# PROPUESTAS DE MEJORAS AL DISEÑO DE DETALLE DE LA PLMQ

## 25. ESTACIÓN 14 – JIPIJAPA

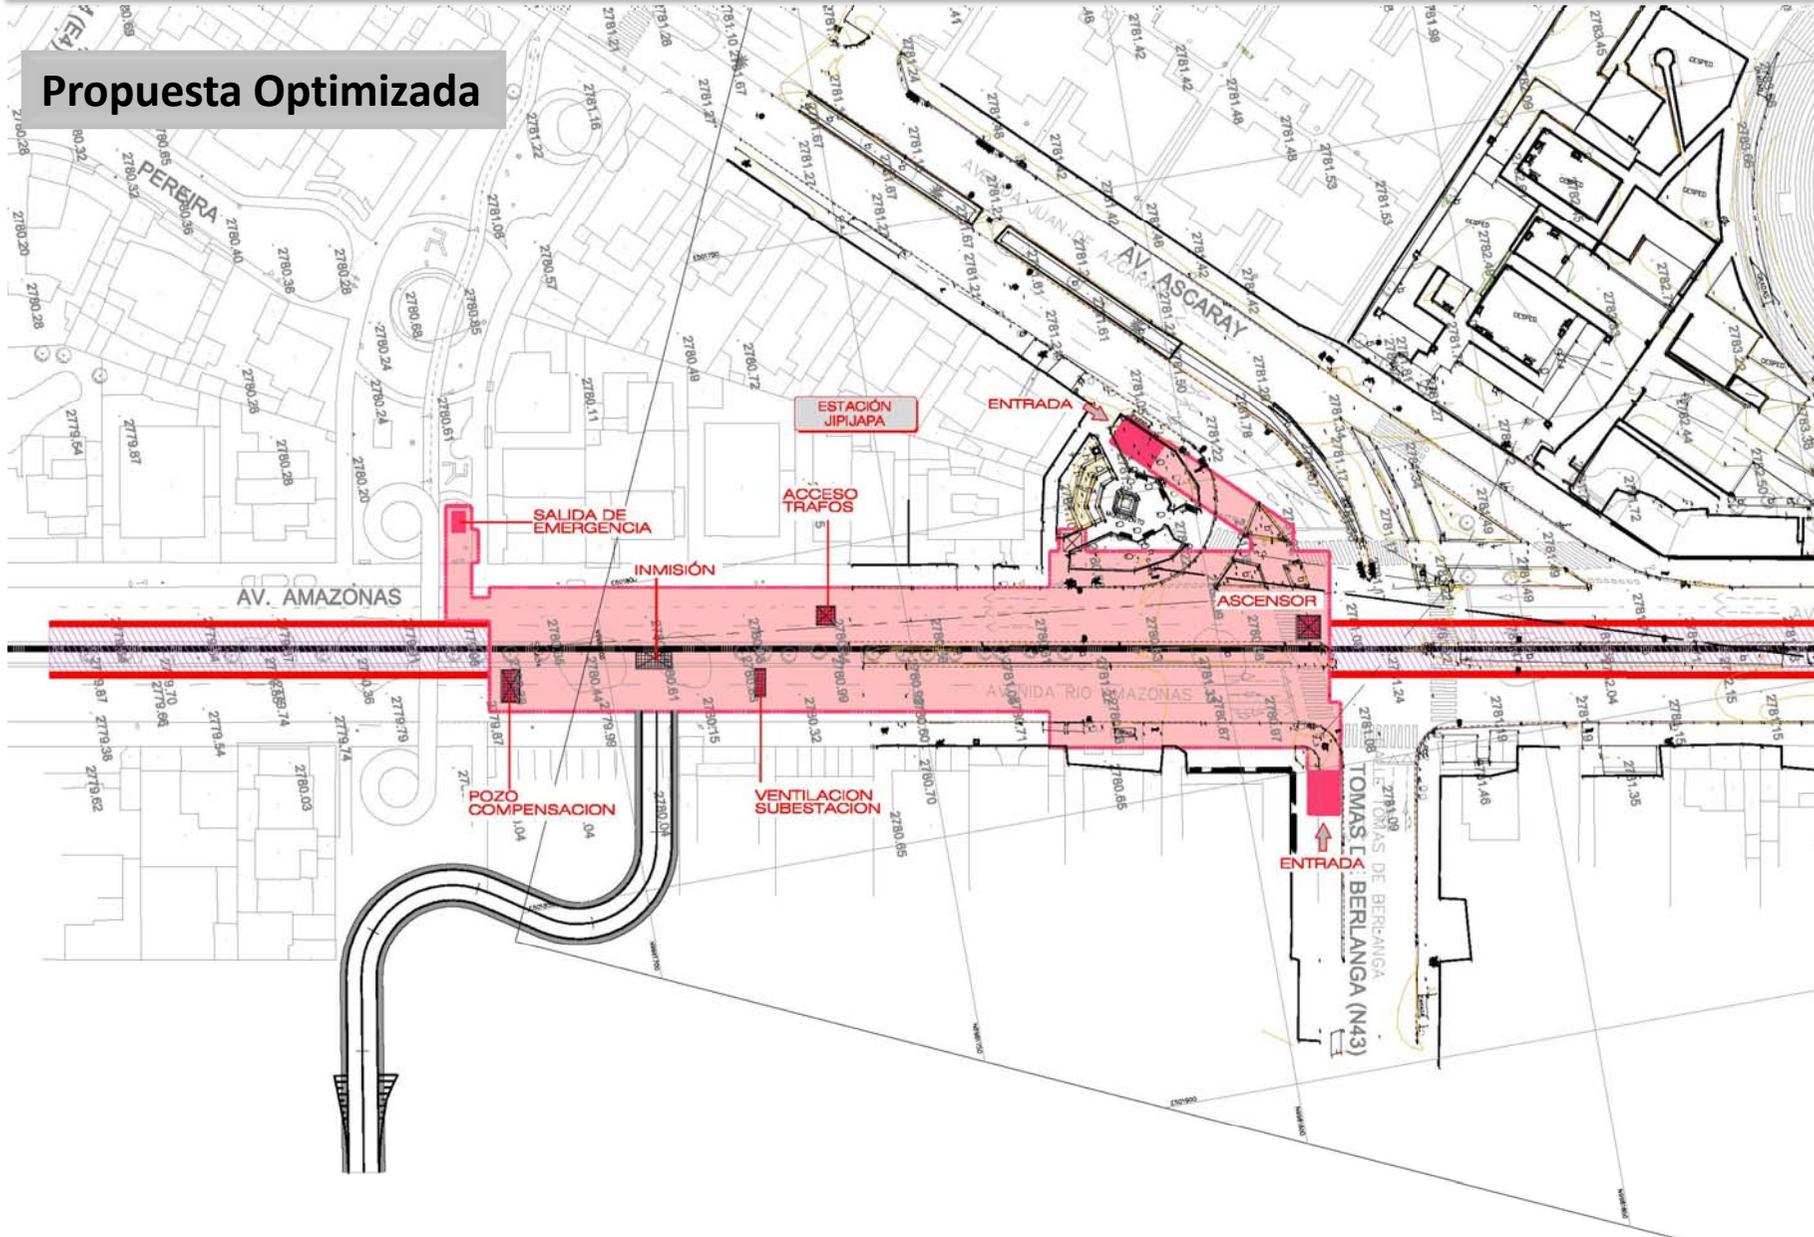
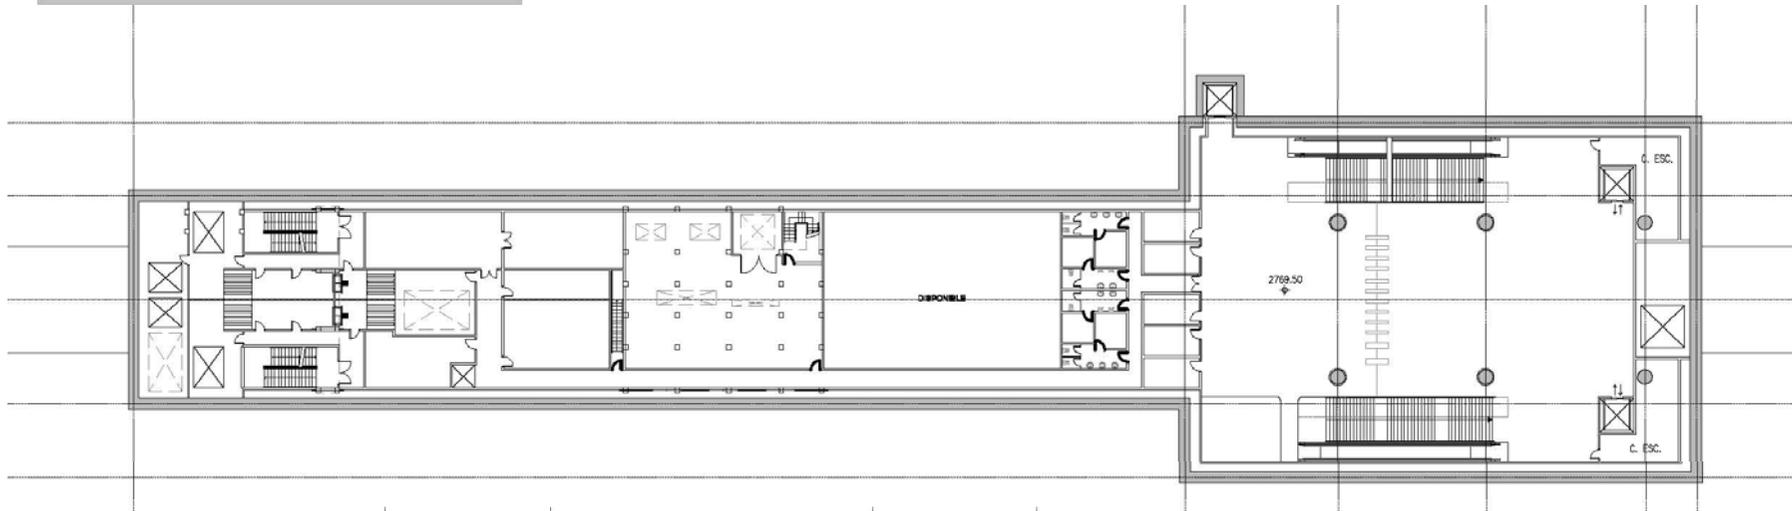
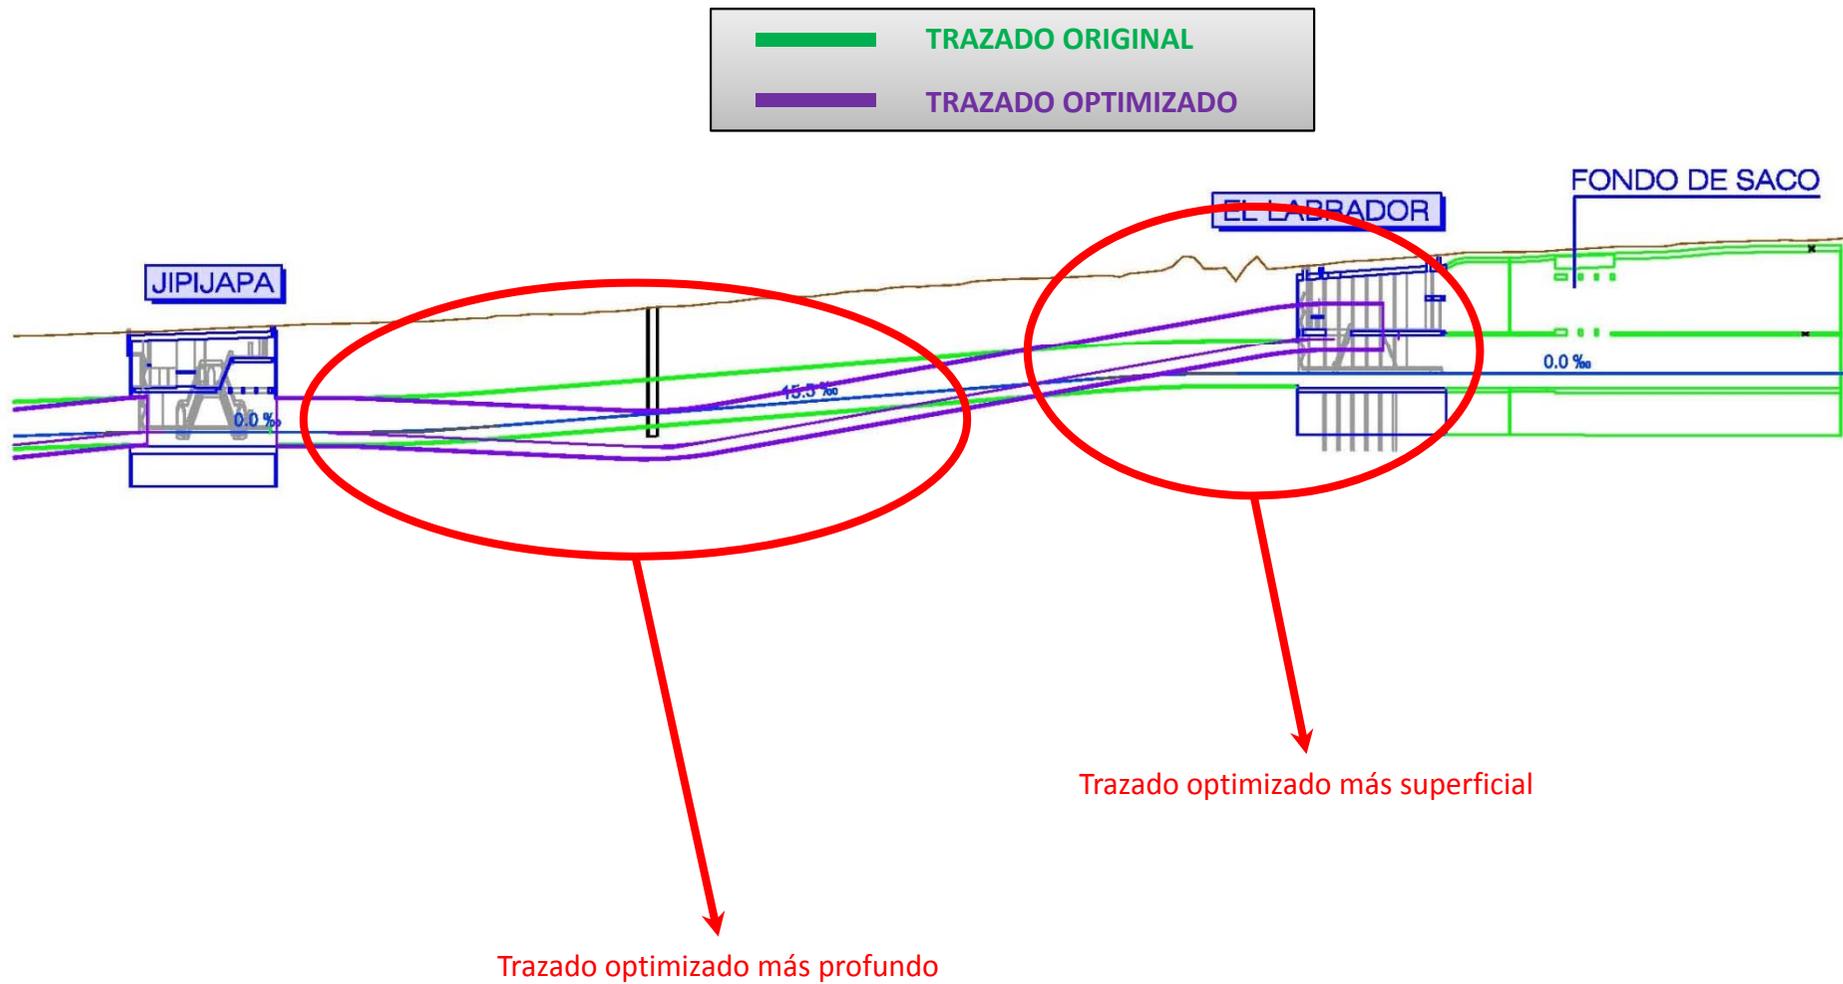
- 1) La posición de la estación es prácticamente idéntica
- 2) Se reconfigura la estación para poder ejecutarla íntegramente con pantallas, evitando así la ejecución en mina de unas galerías de comunicación del vestíbulo a los andenes muy somera y que en un caso se sitúan bajo edificios
- 3) Se mejora estructuralmente la pantalla en la zona de empotramientos al eliminar las galerías

- ✓ Se mejora la disposición constructiva de la estación
- ✓ Se reducen riesgos al eliminar las minas

## 28. TRAMO FONDO DE SACO

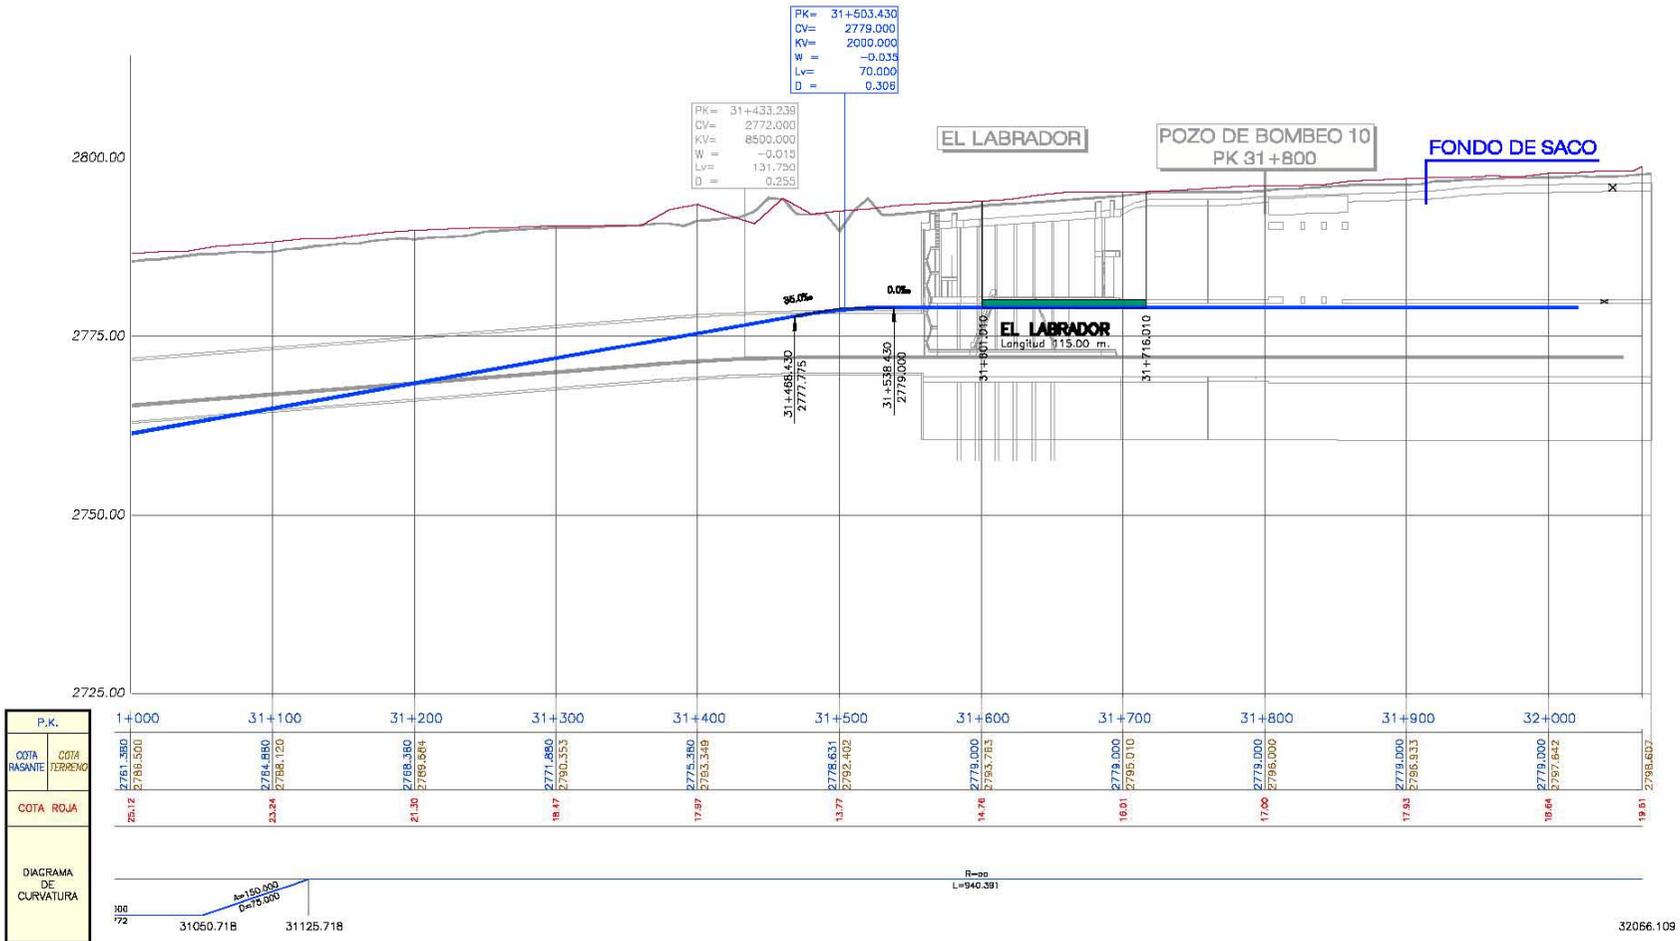
- 1) Reducción de la profundidad del fondo de saco como consecuencia del rediseño de la estación de El Labrador

- ✓ Se reducen notablemente la profundidad de excavación y de pantallas en el fondo de saco al subir la rasante en 7 m.
- ✓ Dado que es una zona libre de edificios, no hay riesgos constructivos
- ✓ Se podría plantear un sistema constructivo más barato en lugar de la excavación entre pantallas (falso túnel en trinchera, por ejemplo)
